**Commission économique pour l'Europe**

**Forum mondial de l'harmonisation  
des Règlements concernant les véhicules****194<sup>e</sup> session**

**Accord de 1958 :****Examen de projets d'amendements à des Règlements ONU  
existants soumis par le GRSG****Proposition de complément 8 à la série 01 d'amendements  
au Règlement ONU n° 110 (Véhicules alimentés au GNC  
ou au GNL)****Communication du Groupe de travail des dispositions générales  
de sécurité\***

#### Exemple 1

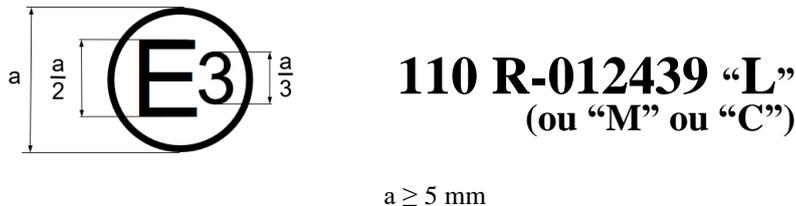
Annexe 2A, lire :

(Voir le paragraphe 7.2 du présent Règlement)

La marque d'homologation ci-dessus, apposée sur un organe GNC ou GNL, indique que cet organe a été homologué en Italie (E 3), au titre du Règlement ONU n° 110, sous le numéro d'homologation 012439. Les deux premiers chiffres de ce numéro indiquent que l'homologation a été délivrée conformément aux dispositions du Règlement ONU n° 110 tel que modifié par la série 01 d'amendements.

#### Exemple 2

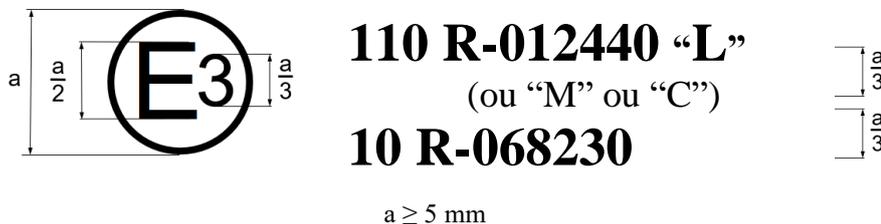
(Voir le paragraphe 7.4.3 du présent Règlement)

La marque d'homologation ci-dessus, apposée sur un organe GNC ou GNL, indique que cet organe a été homologué en Italie (E 3), au titre du Règlement ONU n° 110, sous le numéro d'homologation 012440, et au titre du Règlement ONU n° 10, sous le numéro d'homologation 068230. Les deux premiers chiffres du premier numéro indiquent que l'homologation a été délivrée conformément aux dispositions du Règlement ONU n° 110 tel que modifié par la série 01 d'amendements.

Les deux premiers chiffres du second numéro indiquent que l'homologation a été délivrée conformément aux dispositions du Règlement ONU n° 10 tel que modifié par la série 06 d'amendements. ».
